Note de présentation des modifications apportées au projet solaire de Cressia et leurs avantages et inconvénients

Compléments pour l'ouverture d'une enquête publique complémentaire

Parc solaire de Cressia
39 270 Cressia

Projet solaire de Cressia : Schéma d'implantation

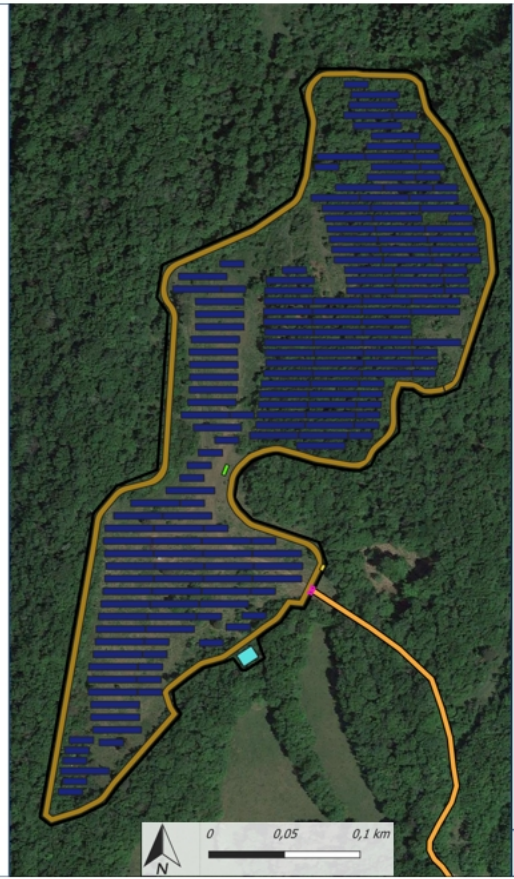
Implantation avec modifications	Implantation initiale présentée en instruction
Caractéristiques des modules PV		
Puissance nominale théorique d'un module de panneau solaire	630 Wc	560 Wc
Dimension du module photovoltaïque (m)	2,382*1,134*0,030	2,285*1,134*0,035
Configuration		
Hauteur point haut	2,863 m	2,803 m
Ecartement entre deux rangées de tables	3 / 4,7 m	2,5 / 4 m
Nombre de tables photovoltaïques	126 2V26 et 48 2V13	133 2V28 et 48 2V14
Nombre de modules	7800	8792
Nombre de pieux	3600	3768
Nombre de citernes eau	2	1
Nombre de portails	10	1
Ajout pour la nouvelle implantation	Piste légère d'une largeur de 4 m au centre de la zone projet Distance minimale de 10 m sur le flanc ouest et 8 m sur le reste de la zone entre la clôture et les installations photovoltaïques Aires d'aspiration à proximité des citernes eau

Un changement de modules est proposé dans cette nouvelle implantation dans le but de maintenir la puissance électrique prévue dans le permis de construire déposé en avril 2024 tout en prenant en compte les distances minimales recommandées par le SDIS sur les flancs ouest et est. Du fait de l'espace libéré de modules photovoltaïques, les pistes et la clôture ont également été décalées, principalement sur le flanc ouest, afin d'éviter les zones dont la pente excède les 15 ° d'inclinaison, limite d'accessibilité pour les engins du SDIS (annexe 1). Dans le cas contraire, des opérations de terrassement pourront être effectuées pour rendre carrossable ces pistes. Ces opérations ont déjà été prises en compte dans l'étude d'impact environnemental à la page 149.

Titre: Plan de situation V4 - V3 + portails et citerne

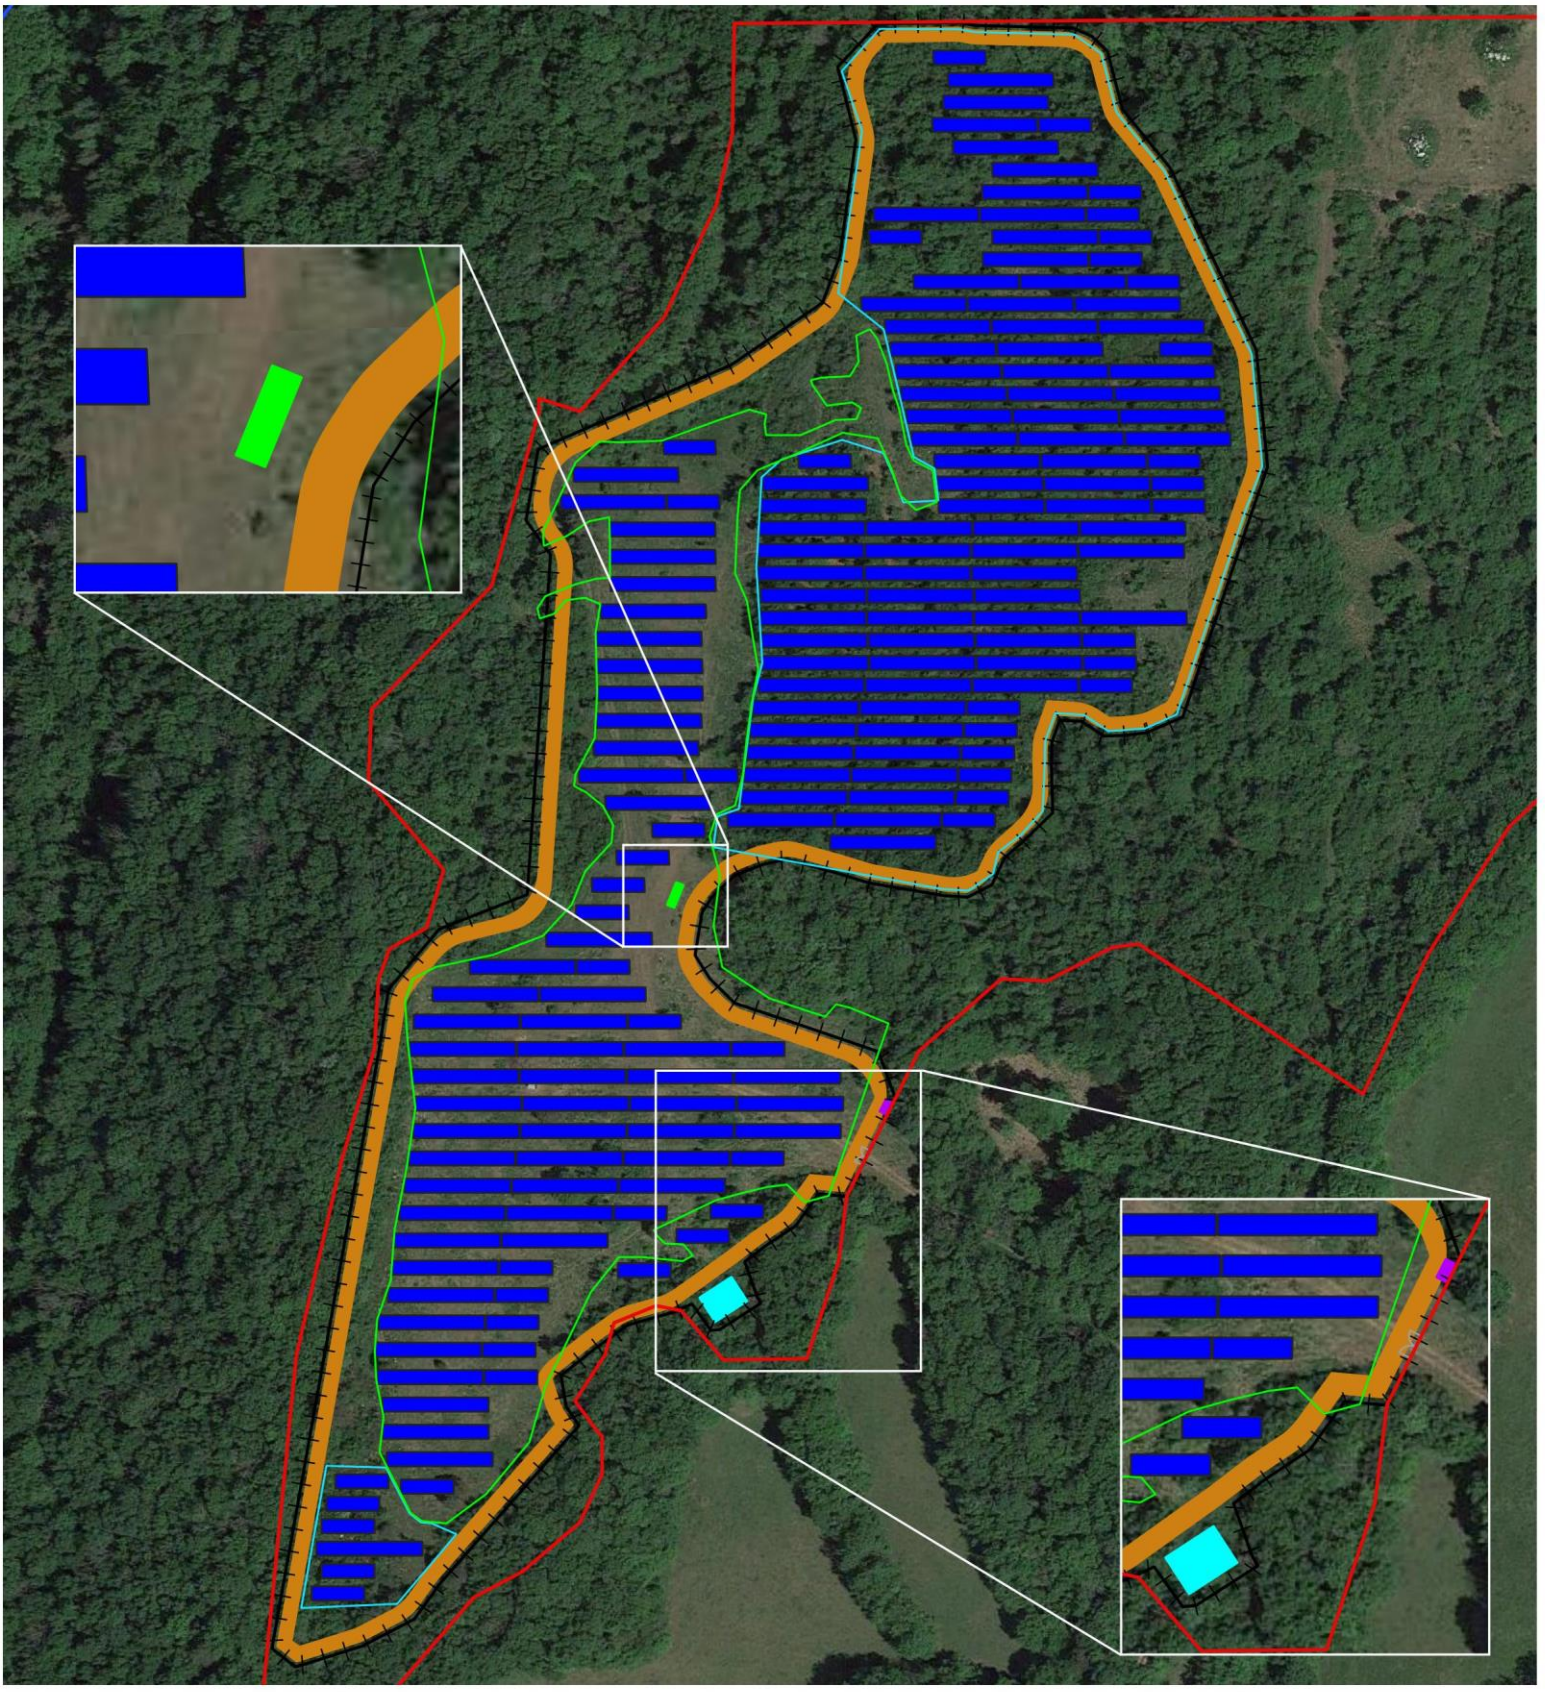
L'implantation présentée en annexe 2 répond aux préconisations du SDIS 39 disponibles en annexe 1 de ce document.

Projet solaire de Cressia : Schéma d'implantation

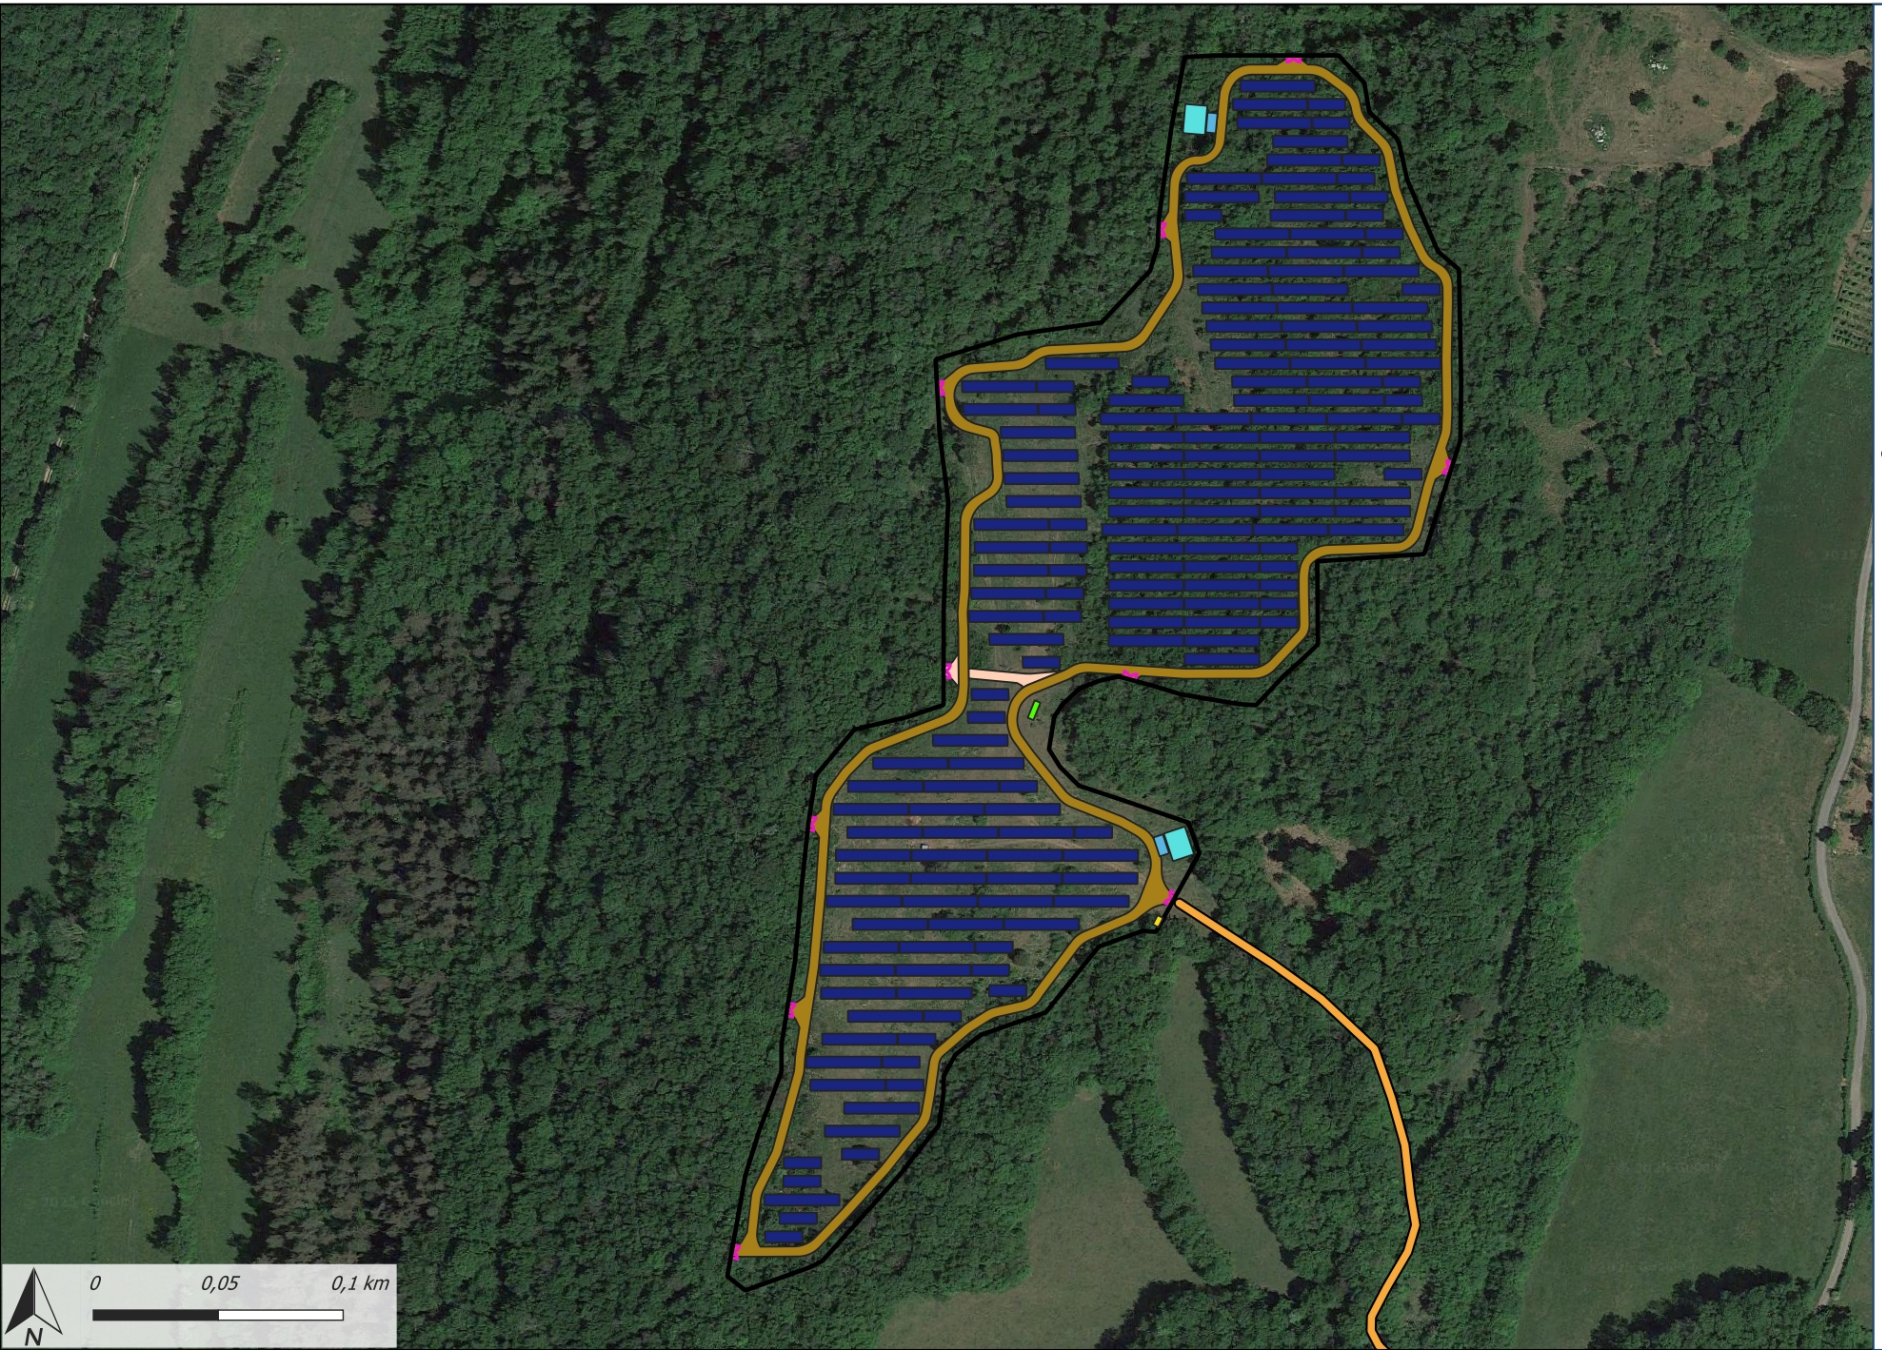
La première carte présente le projet initial. Suite au rendez-vous avec le SDIS et l'ONF mardi 11 mars 2025, quelques modifications ont été apportées (détaillées ci-après et présente sur la seconde carte).

Les modifications apportées au projet ne sont pas significatives par rapport à l'implantation présentée dans le dossier initial. Pour résumer, ces dernières concernent essentiellement :

- L'ajout d'une piste légère au sein de l'emprise de la centrale,
- Des portails au niveau de la clôture ainsi qu'une citerne d'eau
- Un espacement inter-rangée plus important et une hauteur de point haut plus importante.

L'ajout d'une piste légère n'aura pas d'incidence significative vis-à-vis des enjeux relevés. La piste se fera au sein de l'emprise clôturée du parc photovoltaïque et n'imperméabilisera pas le milieu. Au regard de l'emprise de la citerne d'eau, celle-ci n'entrainera pas d'impact supplémentaire significatif par rapport à ceux définis. Par ailleurs, l'espacement inter-rangée sera plus intéressant par rapport à celui de l'implantation présentée dans le dossier initial. En effet, l'augmentation de l'espace inter-rangée permettra une augmentation des espaces ouverts pour des espèces nichant au sol ainsi qu'un apport plus important de lumière pour la végétation. L'emprise sur la végétation sera également plus réduit.
